RESOLUCIÓN No. 1402

“Por la cual se declara el desistimiento de una solicitud de Licencia de Intervención de Espacio Público para el andén localizado frente al predio ubicado en la Calle 81 No. 8-88, de la Localidad de Chapinero de Bogotá D.C.”

“... ACTA DE OBSERVACIONES Y CORRECCIONES

Fuente: Cartilla de andenes Franja Paisajismo y Mobiliario

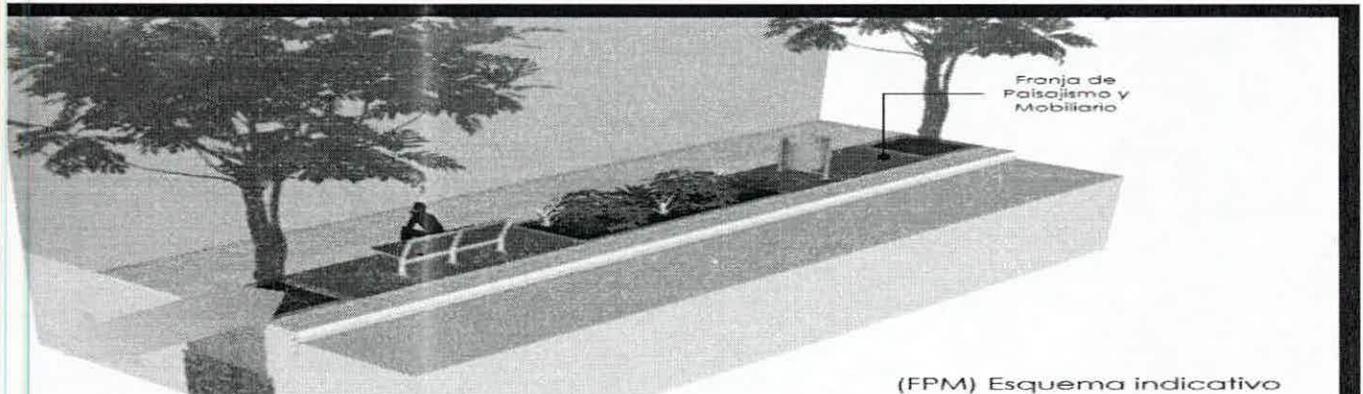
- Para la franja de paisajismo, tener claridad qué tipo de contenedor de raíces se va a implementar de acuerdo al porte de la especie arbórea o arvence que se proponga según recomendación del Jardín Botánico para que se ajuste a la especificación técnica del contenedor de raíces.

- El tamaño del contenedor debe ser definido por el diseñador según el perfil del andén (ver Aparte B, fichas técnicas contenedores de raíces).
- La cartilla incluye el detalle de varias opciones de contenedores de raíces (ver fichas técnicas B20, B21, B22, B23, B24). Se puede modificar la longitud de la pieza de borde, siempre que se respete el área efectiva mínima del contenedor de raíces.

- Los contenedores de raíces propuestos deben ir acordes con el tipo de especies a implantar.
- La distancia mínima del eje de siembra a la fachada de las edificaciones es de 3.00mts. No debe haber siembras a menos de 10.00mts de la esquina más próxima.
